Spojovací materiál

Dopravný podnik Bratislava, akciová spoločnosť

Žiadosti o vysvetlenie

13.02.2024 doručená otázka, 14.02.2024 zverejnená odpoveď

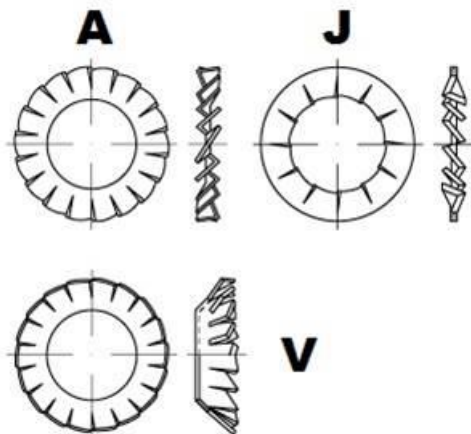
82 Podložka 3x8x1mm-vnúťorný pr.3mm 3260 - prosíme o normu

121 Podložka vejárová 20 DIN 6798 A-J ZN 260 - jedná se o podložku s vnitřním i vnějším ozubením?

Podložka 3x8x1mm-vnúťorný pr.3mm DIN 9021

Podložka vejárová DIN 6798 A
